Asunto: Comunicación Acta No. 998 del 19 de diciembre de 2025

ACTA No. 998 del 2025

PROYECTO DENOMINADO “UPME 03-2010 Subestación Chivor II y Norte 230 KV y Líneas de Transmisión Asociadas”

EXPEDIENTE: LAV0044-00-2016

Diagrama de Gibbs muestras Tabio 68 M1 y Tabio 68 M2

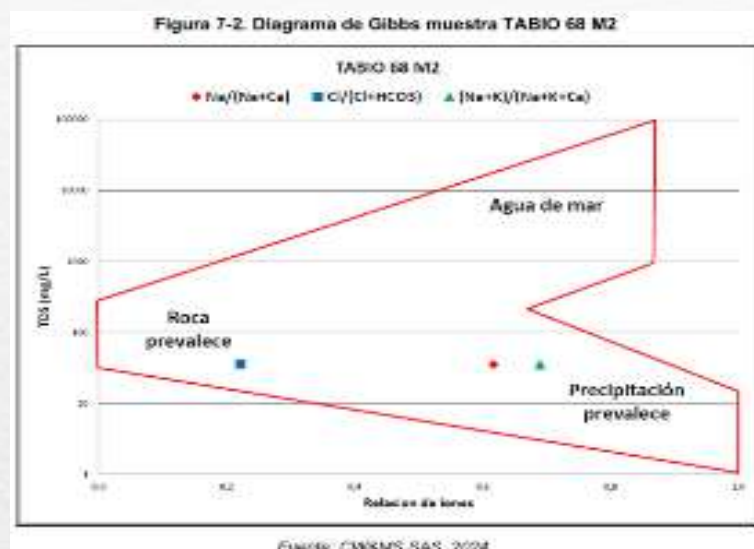
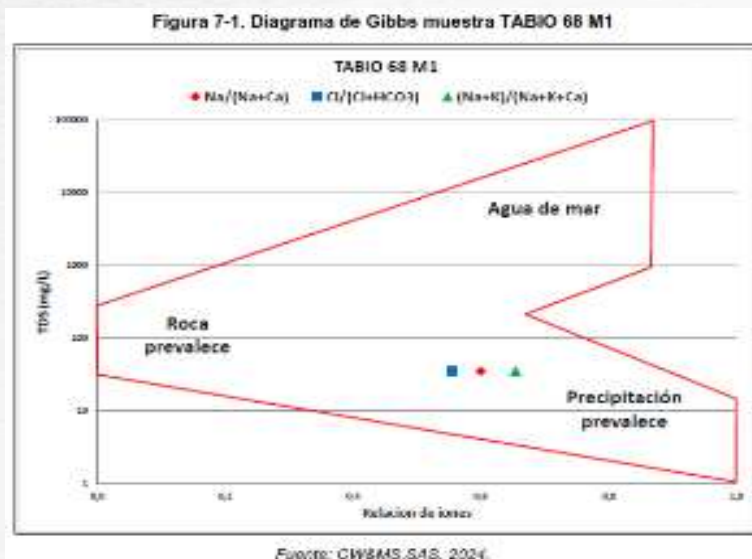
Sin embargo, revisada la información del expediente no se encontró respuesta referente a la caracterización de la torre 81NN.

Figura 5. Torres sector Norte - Bacatá

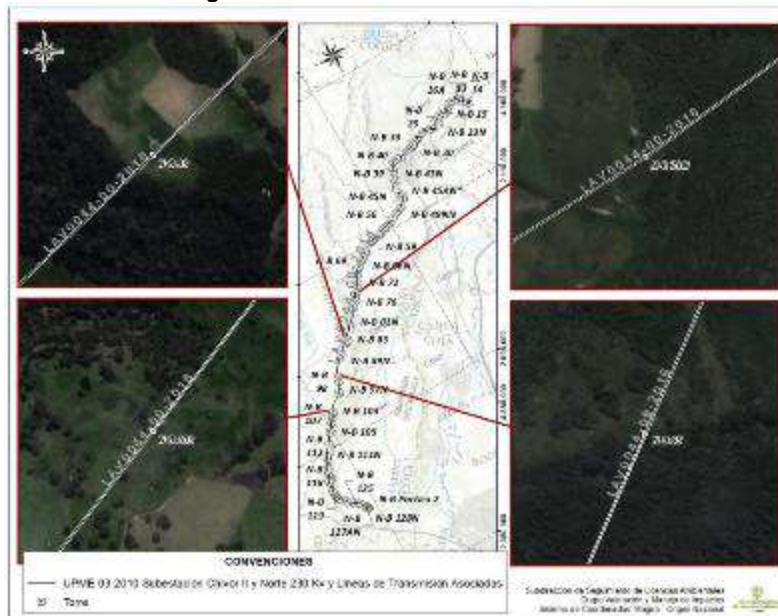
“De acuerdo a las imágenes satelitales EarthScanner del año 2025 mencionadas en el cuadro de insumos, se realizó el análisis multitemporal del trazado del proyecto, conforme a este, no se tienen observaciones que indiquen actividades de construcción para el periodo correspondiente al ICA 9, esto, en concordancia con lo mencionado en el informe técnico donde la sociedad cita lo siguiente: “Para el presente informe, no se adelantaron actividades constructivas, por tanto, para este periodo se reporta el mismo avance”; en las figuras 5, 6 y 7, se presenta el trazado del proyecto y la ubicación de las torres; se aclara que en el área de la torre 12 tramo Chivor II-Norte se presentó una contingencia, la cual correspondió a un movimiento en masa.

Figura 1. Ubicación de las torres frente a Zonificación de Manejo Ambiental

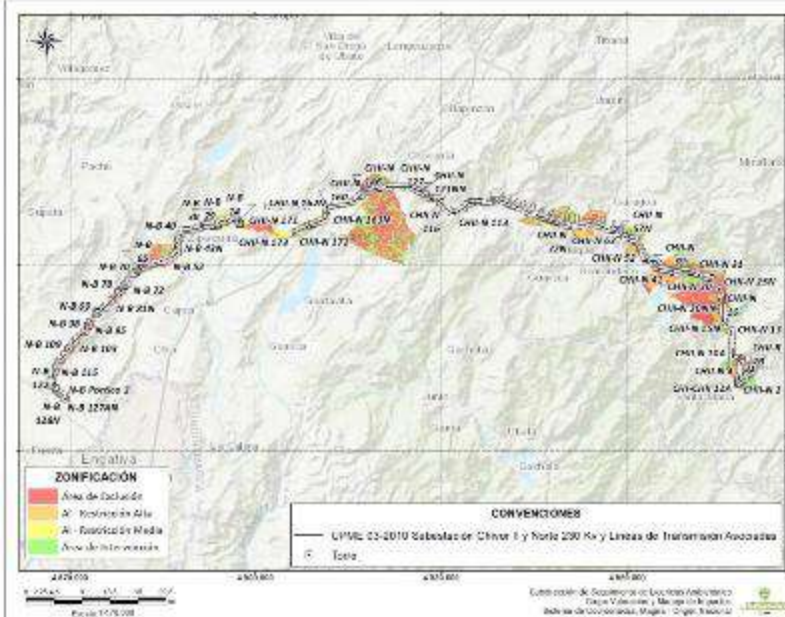
Por último, se aclara que la torre 36 del tramo Norte – Bacatá presenta sobreposición con áreas de exclusión, observación reiterada del SDE 39633 del 2023 y aclarada por parte de la empresa, en el sentido de informar que está en su momento estaba siendo motivo de modificación”.

Figura 3-1. Localización área de estudio.

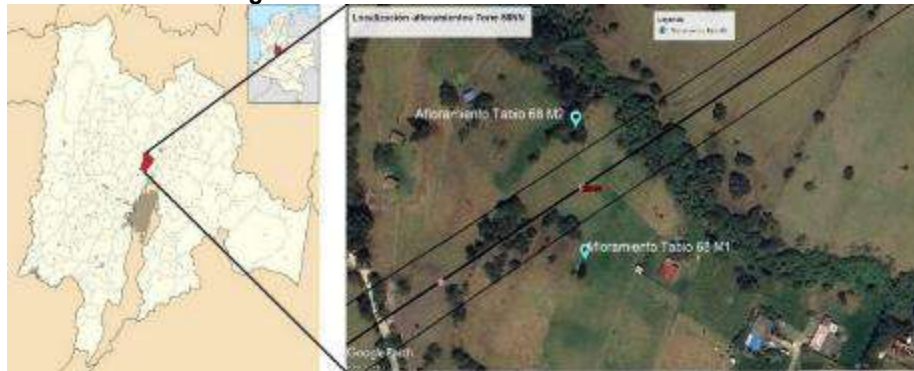
El numeral 3 se refiere a la localización de los afloramientos de agua cercano al sitio de **torre 68NN**.

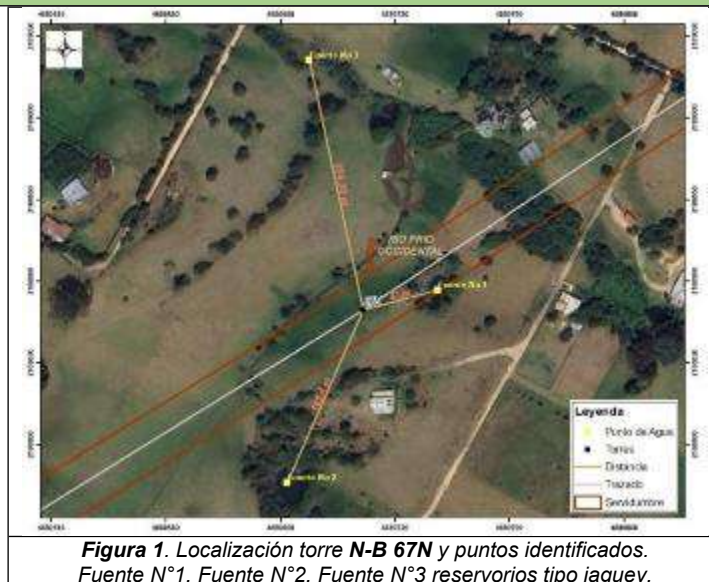
Las distancias entre el punto de torre y los cuerpos de agua tipo jagüey oscilan entre 47 y 156 metros. Los valores de pH registrados varían entre 5.13 (fuente N°3) y 7.67 (fuente N°2); la temperatura del agua fluctúa entre 22.1 °C (fuente N°3) y 28.3 °C (fuente N°1); y la conductividad eléctrica se encuentra en un rango de 50 μS (fuente N°2) a 120 μS (fuente N°3).

Figura 7-2. Diagrama de TDS vs Conductividad

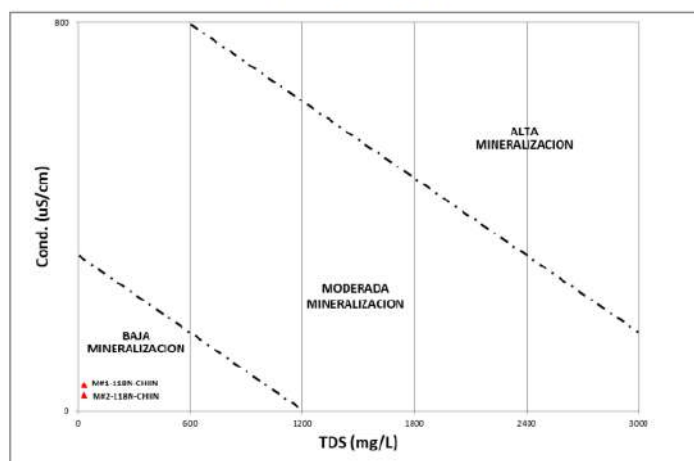
Según el Diagrama de TDS vs Conductividad se evidencia que las muestras M#1-118N-CHIIN y M#2-118N-CHIIN se localizan en la zona de baja mineralización como se evidencia en la Figura 7-2.

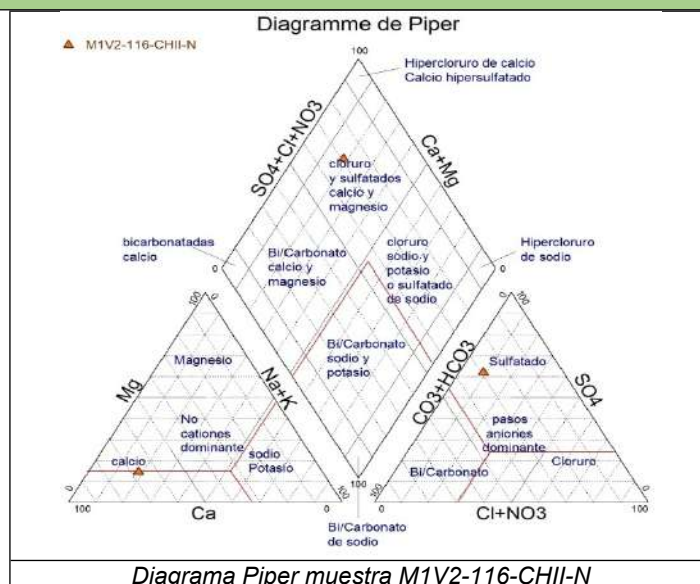
La proyección de los resultados en el Diagrama de Piper indica que la muestra de agua se clasifica dentro de la Facies II: Aguas del tipo sulfatadas y/o cloruradas cálcicas y/o magnésicas. Estas aguas pueden tener dos posibles orígenes: el primero, asociado a un mayor tiempo de circulación subterránea, de acuerdo con la serie de evolución hidrogeoquímica de Chebotarev; y el segundo, relacionado con la oxidación o descomposición de materiales ricos en sulfuros, como pirita, esquistos piritosos o rocas magnésicas, que pueden liberar iones sulfato al medio acuoso.

• **Diagrama de Stiff**

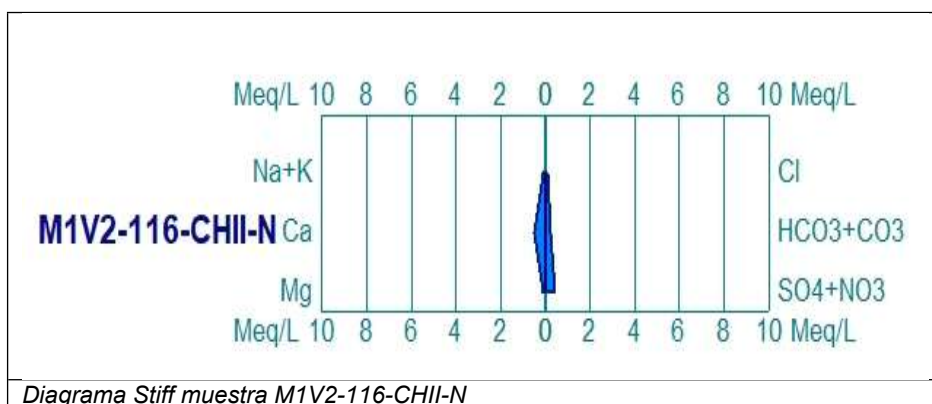
La proyección de las concentraciones iónicas en el diagrama de Stiff permite clasificar el agua como aguas superficiales. Este tipo de composición sugiere un bajo tiempo de residencia y una interacción limitada con el material geológico del subsuelo.

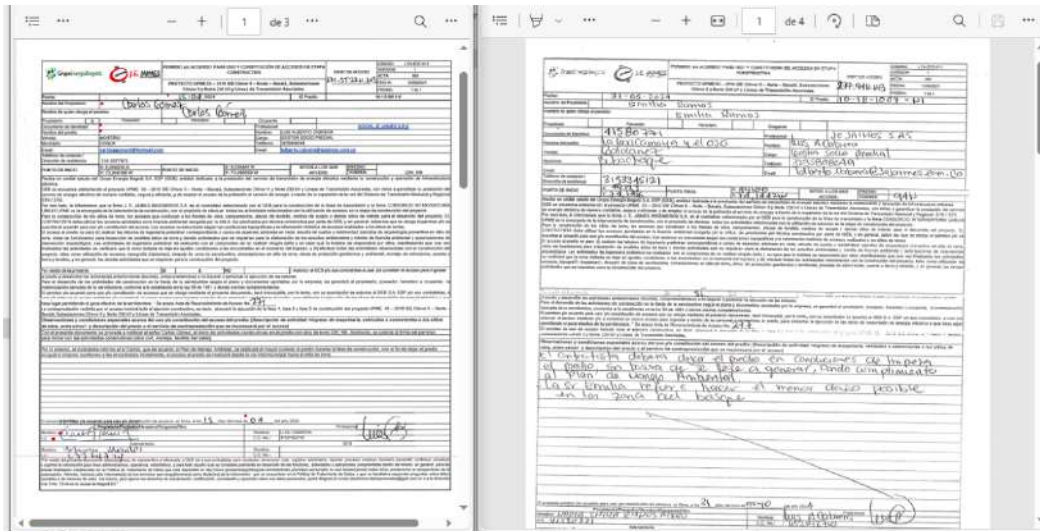
Al realizar la verificación la Sociedad presenta aclaración de los patios de tendido con cierre, aplicados a los ICA 7 y 8 los cuales son ST 7NN, 8N, 16A, 22N, 29N, 94N y 161N de estos se presentaron las actas de cierre.
